**Uw brief** 30 juni 2023  
**Ons kenmerk** Z44163/23-117518  
**Onderwerp** Afwijzing vergunningaanvraag

Op 30 juni 2023 heeft u een aanvraag voor een watervergunning ingediend betreffende de aanleg van een damwandconstructie in een schouwsloot op uw perceel aan de Juniperusplantsoen 9 te Assen. De werkzaamheden zijn reeds uitgevoerd. Uw aanvraag is bij het waterschap geregistreerd onder kenmerk Z44163.

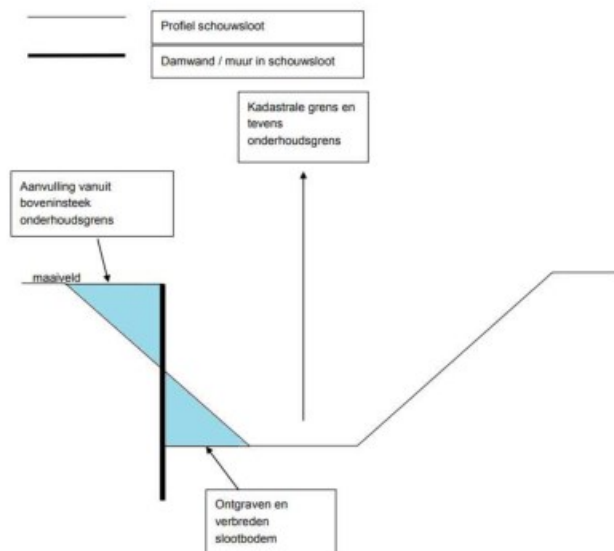
Een aangebrachte damwand moet voldoen aan de 'Algemene Regels waterkwantiteit Keur waterschap Hunze en Aa's 2014'. Het gaat in het bijzonder om onderdeel 3 van deze regels, dat ziet op beschoeiingen of damwanden in schouwsloten. In artikel 3 van onderdeel 3 van de Algemene Regels zijn voorschriften opgenomen waar een damwand aan moet voldoen. De door u geplaatste damwand voldoet niet aan de voorschriften in artikel 3 onder d en j van de Algemene Regels.

Uit uw aanvraag en de daarbij verstrekte gegevens blijkt dat de damwand te ver richting het midden van de schouwsloot is geplaatst. Uw damwand is, in afwijking van artikel 3 onder d en j van de Algemene Regels, niet halverwege het talud geplaatst waardoor de bergings- en doorstroomfunctie van de schouwsloot wordt verminderd. Onderstaande afbeelding geeft weer op welke wijze een damwand dient te worden geplaatst. De afbeelding is ook terug te vinden onder Bijlage 2 van de Algemene Regels. De corresponderende vlakken zijn in onderstaand voorbeeld voor het gemak lichtblauw gekleurd. Zoals u kunt zien in deze tekening zijn beide vlakken even groot. Als de damwand te ver naar het midden van de schouwsloot wordt geplaatst, wordt het bovenste vlak groter en wordt het onderste vlak kleiner en is er sprake van verlies van volume, waardoor de bergingscapaciteit van de schouwsloot vermindert.

Doordat uw damwand niet halverwege het talud is geplaatst maar meer richting het midden van de schouwsloot kan er minder hemelwater worden opgeslagen in de schouwsloot. Het effect hiervan is met name waarneembaar wanneer meerdere aanliggende eigenaren een damwand plaatsen op de wijze waarop u de damwand geplaatst heeft. Gelet op de klimaatverandering is, ook in de toekomst, meer waterberging nodig. Daarnaast heeft de gemeente Assen de afgelopen jaren al de nodige maatregelen genomen om de overlast van zomerse regenbuien met veel neerslag te voorkomen.

Doordat de aangebrachte beschoeiing niet voldoet aan de 'Algemene Regels waterkwantiteit Keur waterschap Hunze en Aa's 2014 (onderdeel 3 beschoeiing of damwand in schouwsloot)' is de activiteit vergunningplichtig op grond van artikel 3.1 van onze Keur. Wanneer u een damwand aanlegt in overeenstemming met de Keur en de Algemene Regels geldt er geen meldings- of vergunningplicht.
